霧島火山防災検討委員会

平成 23 年度第 3 回（通算第 7 回） 霧島火山緊急減災砂防計画検討分科会

<（新燃岳・御鉢）緊急減災計画>

平成 24 年 2 月 23 日

図3 新燃岳と御鉢の緊急減災対策の概要(平成23年新燃岳噴火をふまえた今後想定されるシナリオを整理)

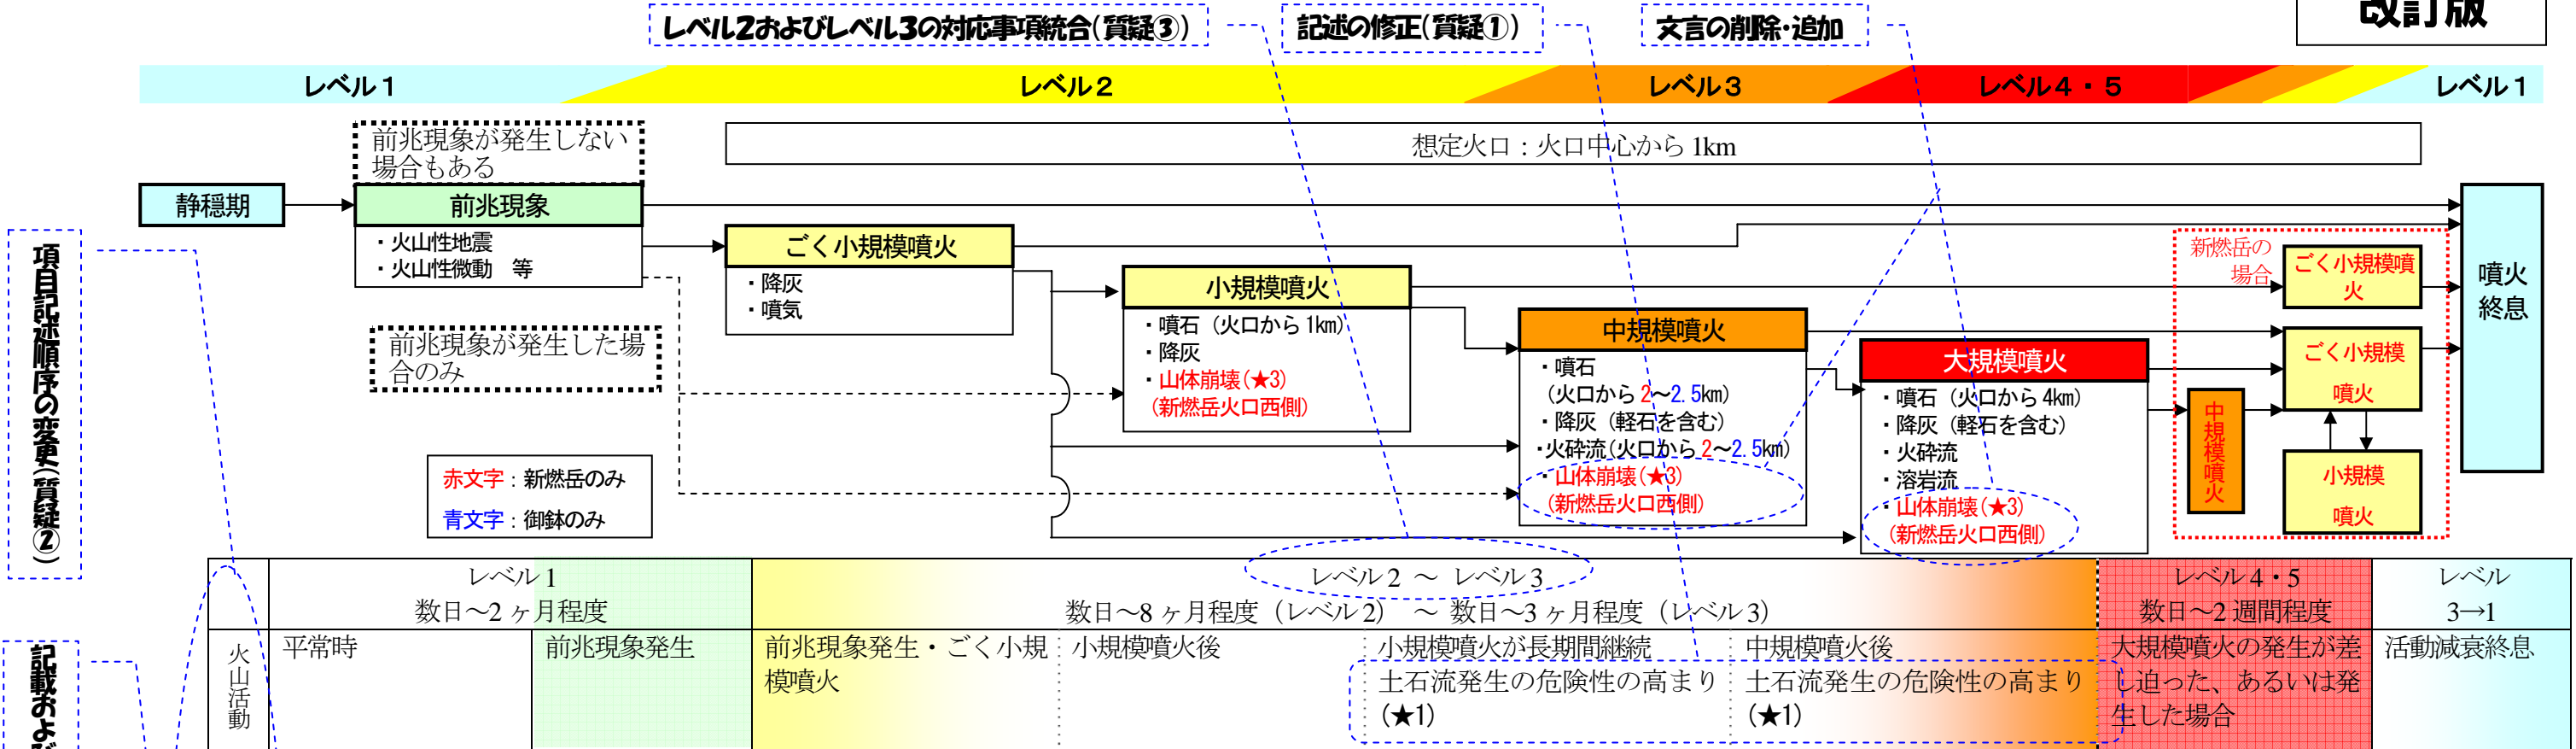
項目記順の修正(質疑②)

記載および位置の修正(質疑③)

レベル2およびレベル3の対応事項統合(質疑③)

記述の修正(質疑①)

注記の修正・追加(質疑①、③、④)

(★1) 有珠山、雲仙普賢岳、桜島、三宅島等の噴火に伴う降灰後の土石流発生実績から、平成21年度計画では「10cm以上の降灰堆積を確認」した時としたが、具体的な数値は設定せず、改正土砂法に基づく緊急調査結果を踏まえた降灰厚や火山灰の質(粒径等)を考慮して「土石流発生の危険性の高まり」を評価する。なお、平成23年1月以降の新燃岳噴火では、降灰厚1cm以上の範囲で下流に被害をもたらす大規模な土石流は発生していない(平成24年2月時点)。
 (★2) 噴火警戒レベルは土石流の発生時期と対応したものではない。小規模噴火による降灰が、長期間、断続的に続いて火山灰が累積した場合には、降雨時に土石流が発生しやすくなる。また、降灰後の降雨による土石流は、噴火活動終息後も発生する可能性があるため、恒久対策を実施する。
 (★3) 噴気口の形成に伴って斜面を構成する火山岩の一部が劣化している可能性があり、その付近で噴火口が形成された場合、斜面の一部が崩れる可能性がある。

霧島立体マップへの確認地点マークのイメージ

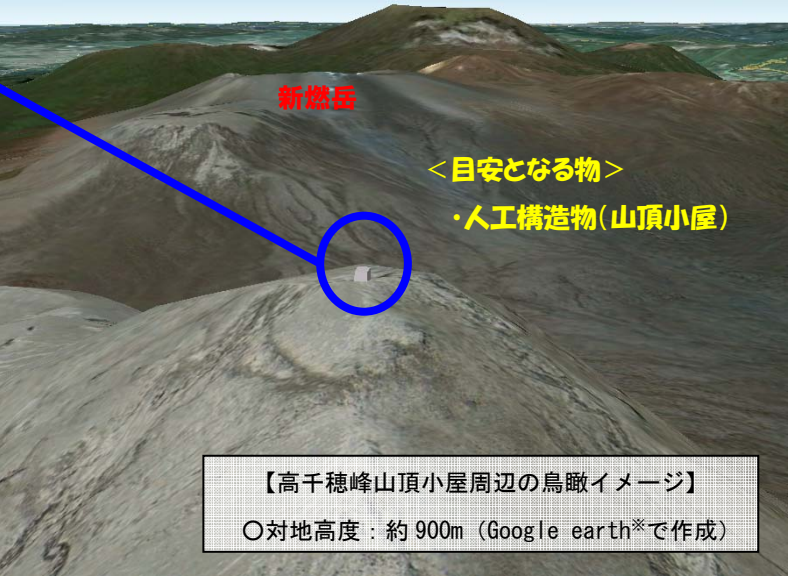
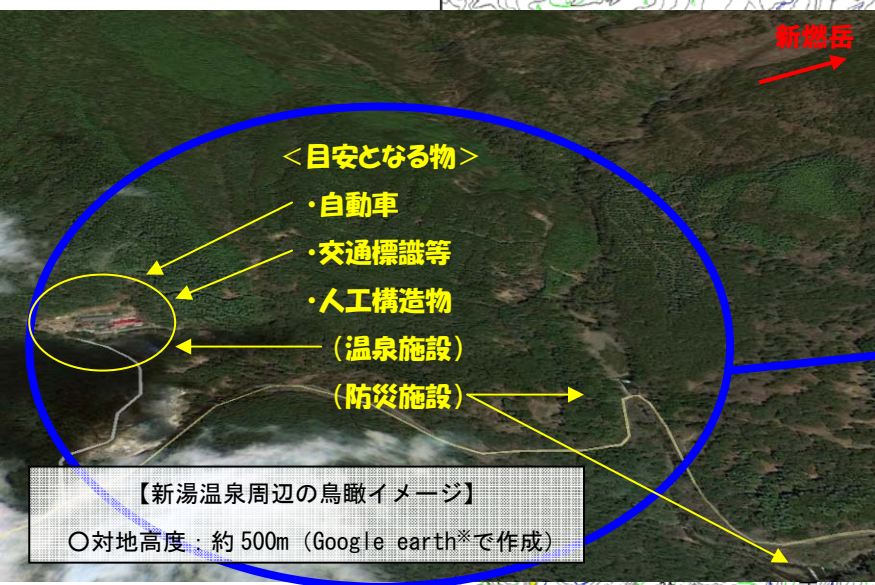
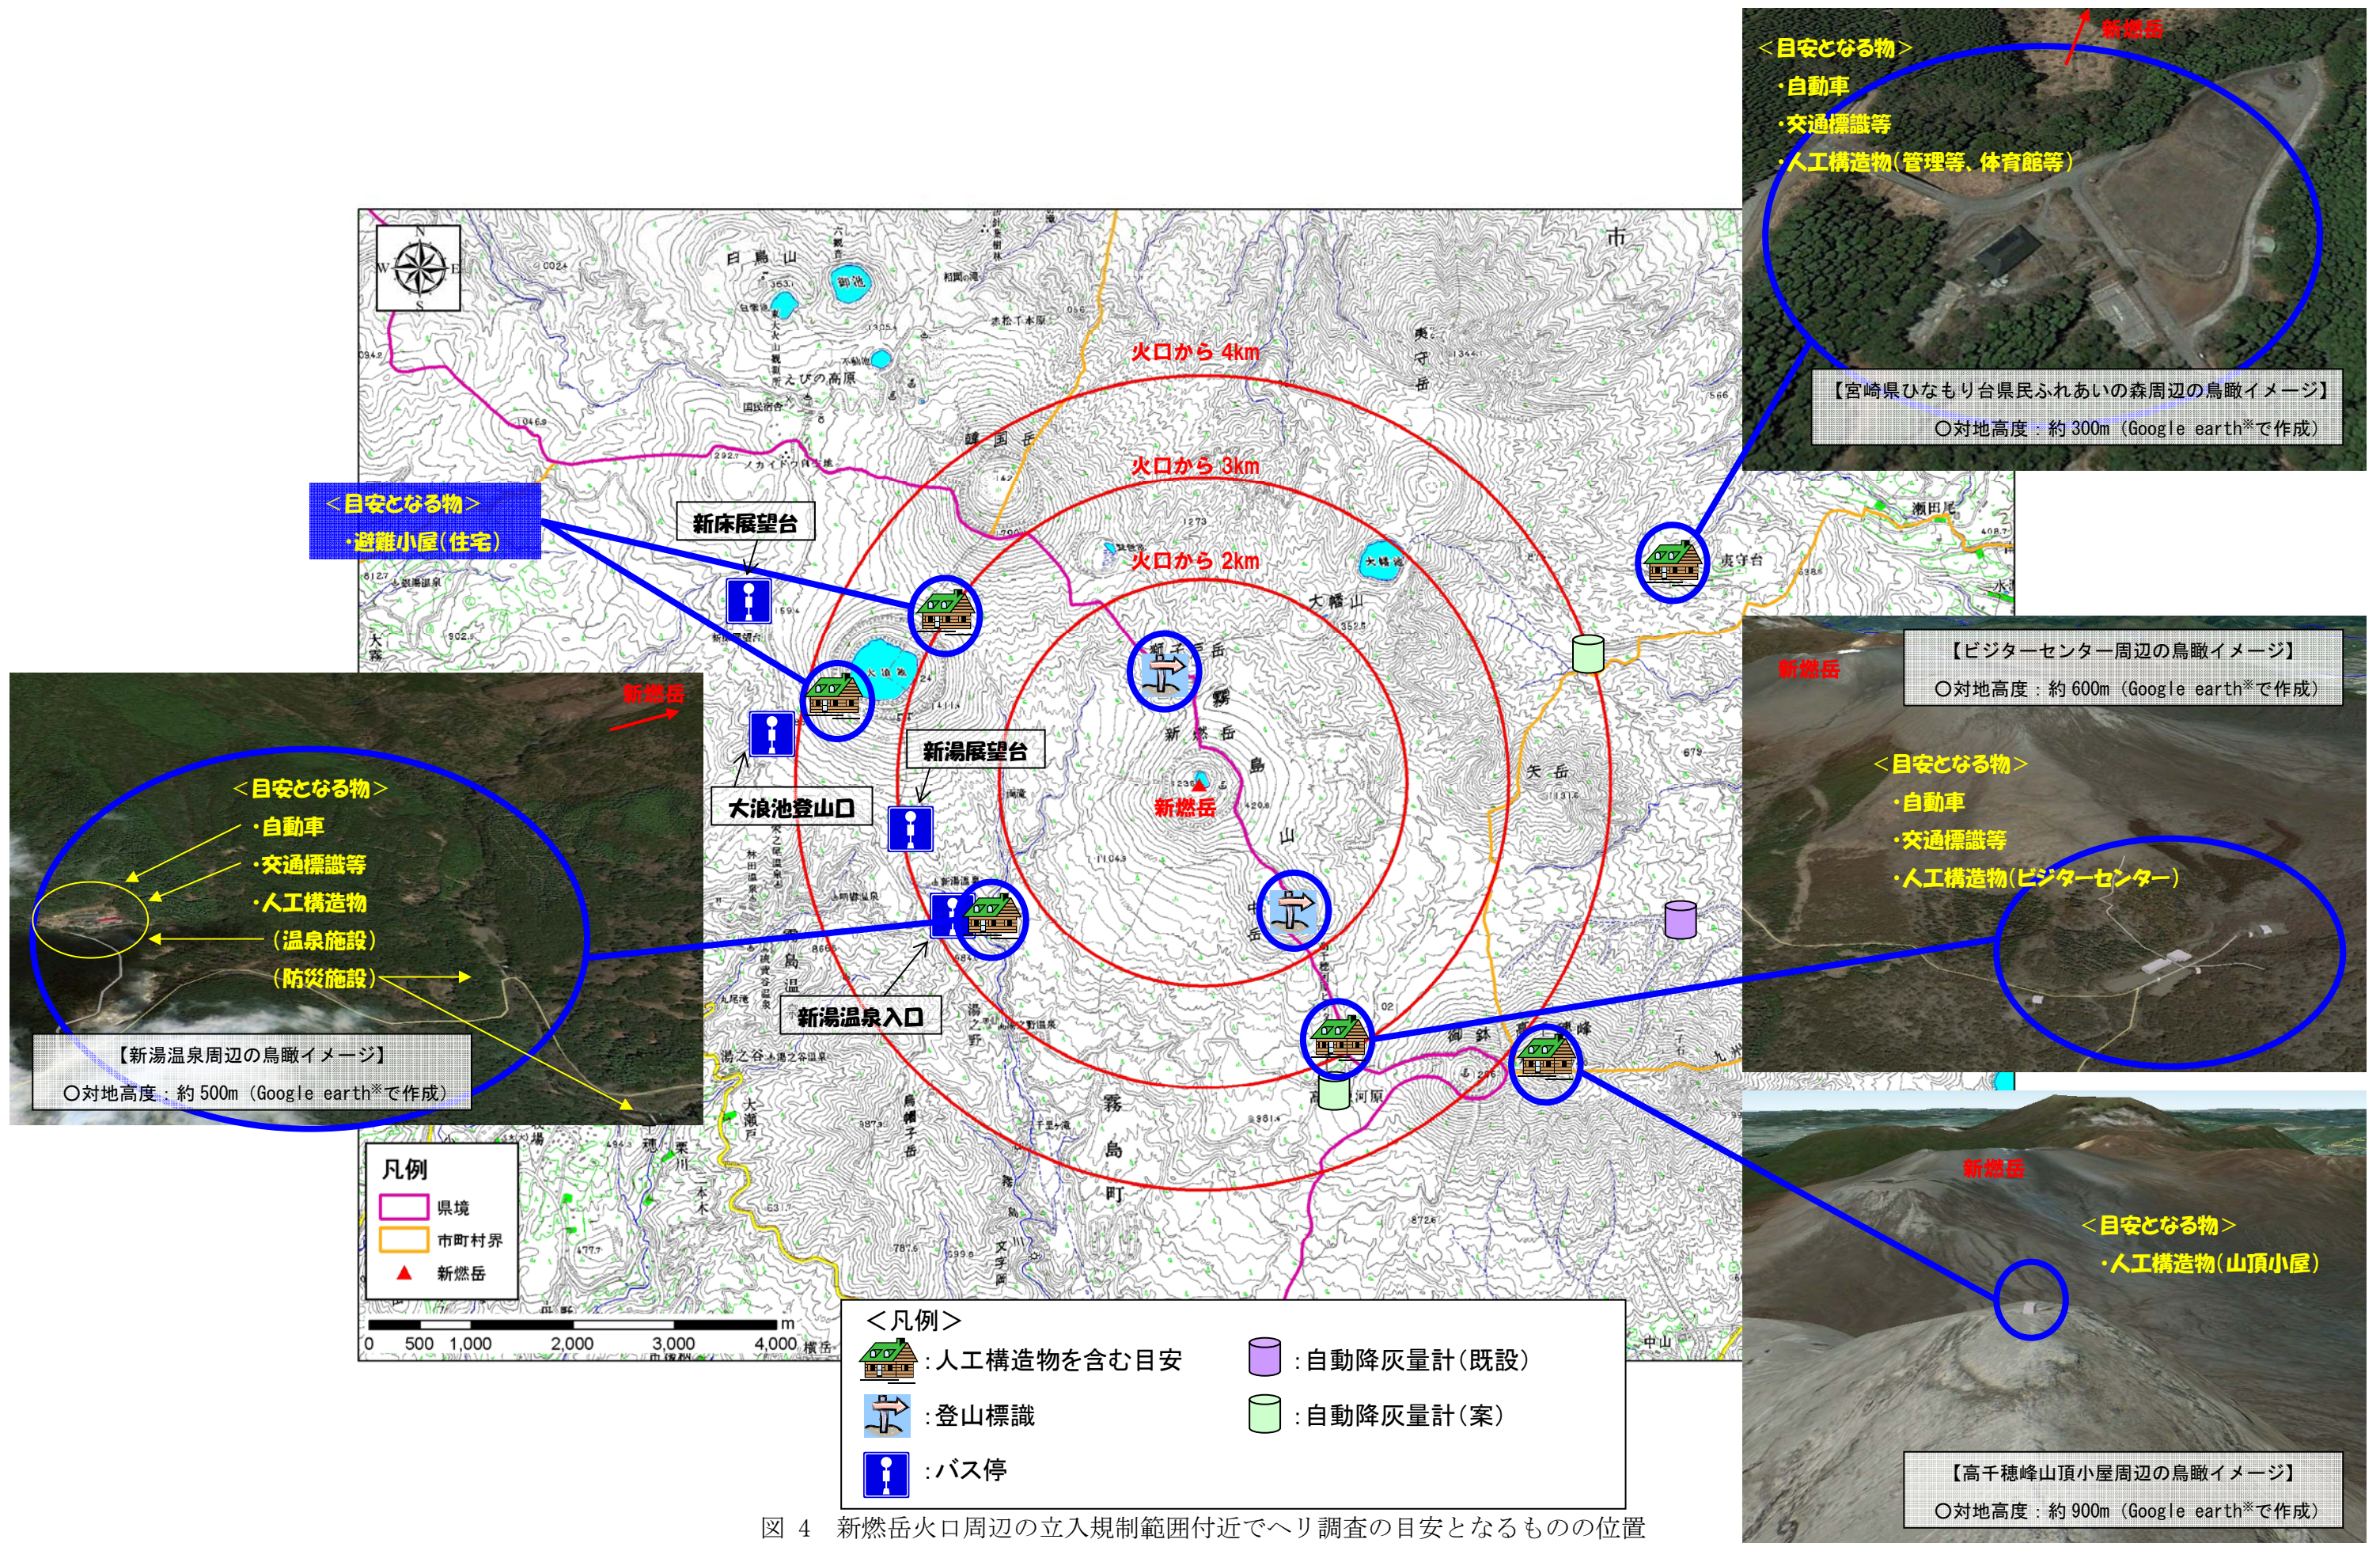
※ 確認作業にあたり想定される**問題等**を以下に挙げる。

- ・ 机上作業で抽出したヘリからの確認地点が、**現状で、実際にヘリから確認できるかを検証**する必要がある。
- ・ 有人ヘリが使用出来ない場合、**無人ヘリ等による飛行調査が実施可能か、事前に検証**する必要がある。
- ・ 目安となる物が少ない地域では、ポール等を落下させて目安とする。ただし、ポールが視認出来る箇所の地面に対して垂直となるように**落下させる技術(方法)を開発**する必要がある。

- I (机上作業) 事前に「目安となる物」(登山道標識、住宅、小屋、巨岩や樹木等)の位置を把握。
- II (机上作業) ヘリからの確認地点(「目安となる物」)を立体マップ等に記載。該当箇所の写真集を事前準備。
- III (ヘリ調査) ヘリ搭載 GPS および立体マップ、写真集等を参考に、目視により「目安となる物」が見えるかどうかを確認、または、望遠高解像度カメラによる写真撮影。
- IV (机上調査) ヘリ調査の結果を踏まえ、降灰厚を推定。
